**6. Результаты обследования:**  
**6. Системы информации на объекте**  
**Здание МБДОУ «Детский сад № 42 «Аленка» г. Воркуты, ул. Ленина, д.54 А**  
Наименование объекта, адрес

8.

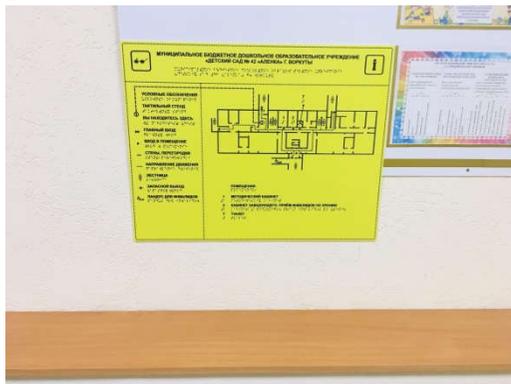
6.2	Акустические средства	есть	-	7,8,9	<ul style="list-style-type: none"> <li>- отсутствуют зоны обслуживания инвалидов по слуху;</li> <li>- отсутствуют звуковые маяки при входах, пересечениях путей движения;</li> </ul>	С,Г	<ul style="list-style-type: none"> <li>- оборудовать все функциональные зоны переносными индукционными системами;</li> <li>- установить звуковые маяки при входах, пересечениях путей движения;</li> <li>- оборудовать радиотрансляцией здание.</li> </ul>	Ремонт, ТСР, Орг.
